Plan local d'Urbanisme

Modification simplifiée n°4

Notice explicative

Exposé des évolutions envisagées

4-4. Modification du document graphique du PLU (règlement écrit).

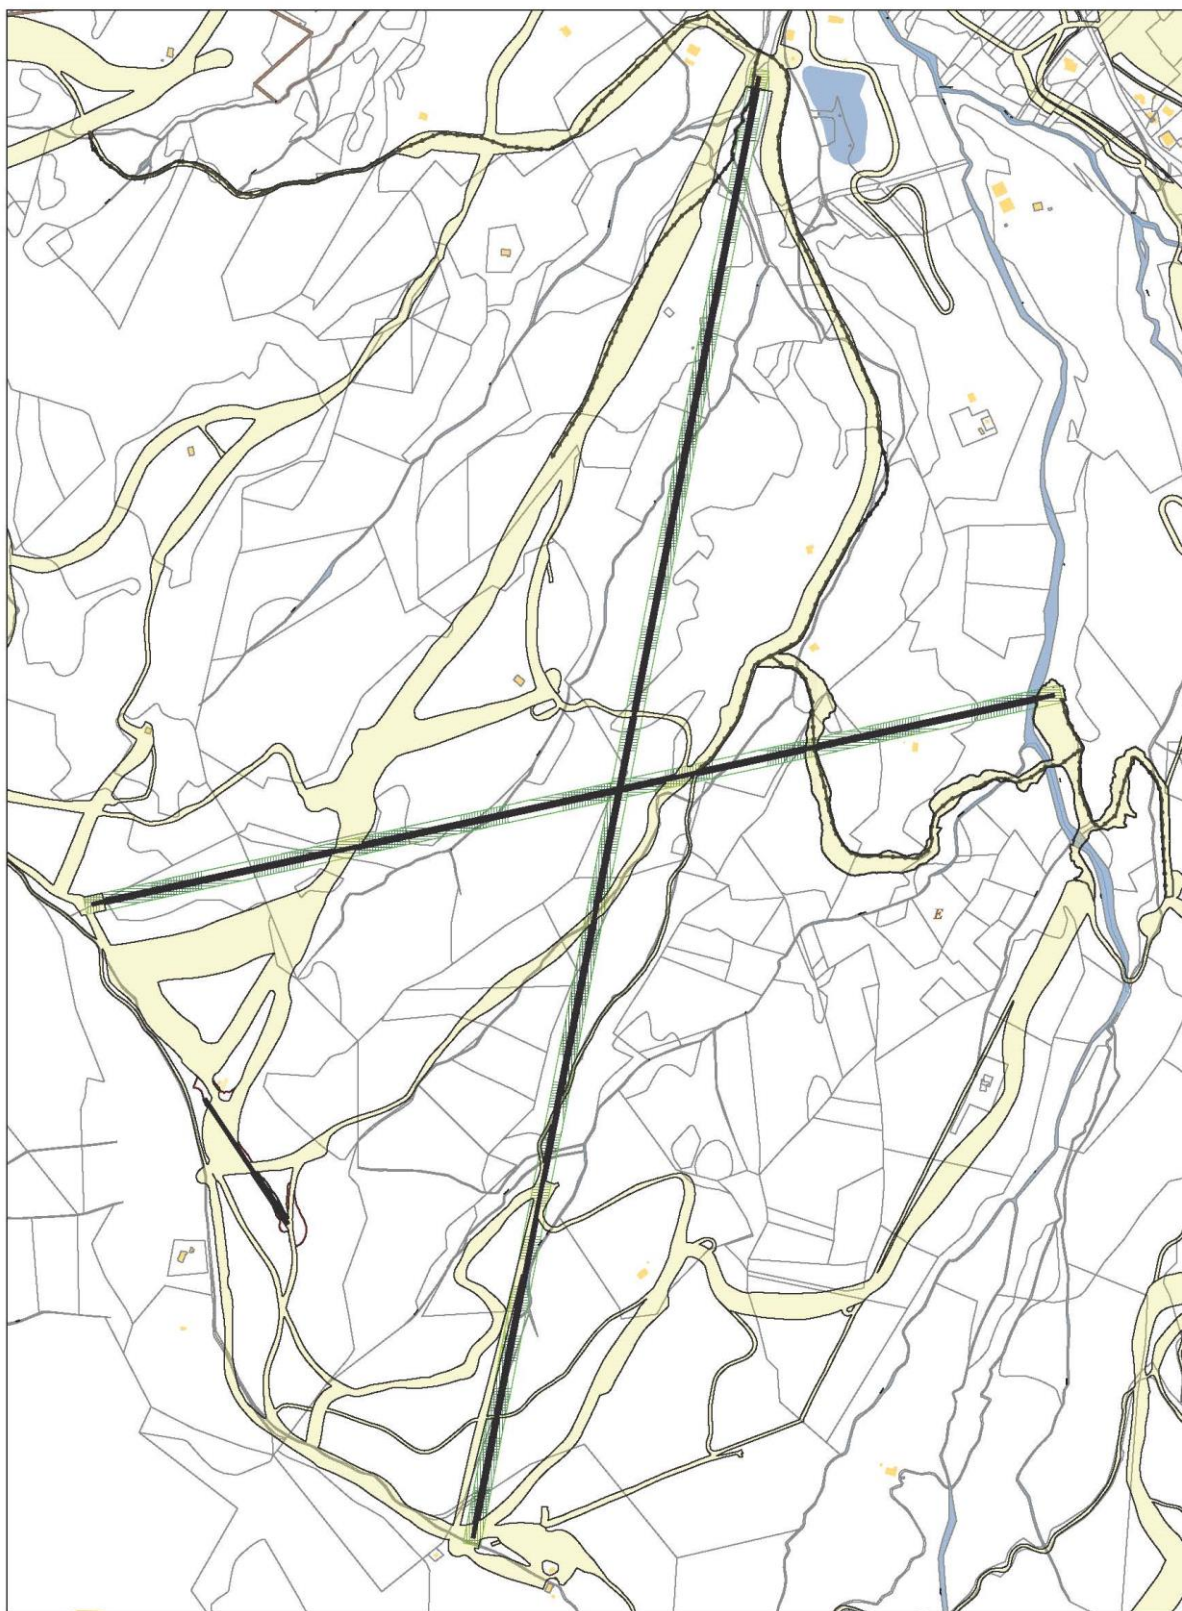
- Concernant les gares des télésièges débrayables : si l'implantation des gares des 2 télésièges débrayables correspond aux zones délimitées sur le PLU, le problème se pose pour les aménagements des abords.
Ainsi, les zones délimitées autour des gares amont des télésièges débrayables « Des Crêtes » et « Du Lac », ainsi que de la gare aval du télésiège débrayable « Du Lac », et qui correspondent aux aménagements des abords des gares, débordent du périmètre du domaine skiable.

- Concernant le télésiège « Des Prés » : ni la gare de départ, ni celle d'arrivée ne sont entièrement situées à l'intérieur du périmètre de domaine skiable.

- Concernant les câbles des remontées mécaniques : les emprises des secteurs réservés aux 2 télésièges débrayables ont été fixées à une largeur de 10 mètres sur le plan du PLU, autrement dit sur le règlement graphique. Or, cette largeur est insuffisante : en effet, l'emprise des 2 télésièges débrayables est de 15 mètres afin de prendre en compte la largeur des sièges, et une marge qui tient compte du phénomène de balancement desdits sièges en cas de vent.

- Les aménagements nécessaires à 3 gares sont réalisés en partie en dehors des zones prévues à cet effet par le PLU.
- Les emprises des 2 télésièges débrayables sont plus larges de 5 mètres que celles des secteurs actuellement réservés pour cela.
- Les gares d'arrivée et de départ, ainsi qu'une partie du tracé du télésiège « Des Prés » sont situées en dehors du domaine skiable.

Le domaine skiable a par ailleurs été élargi aux lignes des télésièges créés, ainsi qu'au réseau neige créé, afin de permettre la mise en place de conventionnements issus des servitudes instituées au titre de l'article L. 342-20 du Code du Tourisme, et nécessitant une délimitation précise dans le PLU.

Il est à noter que le projet implique une extension de 1,43 ha du domaine skiable.
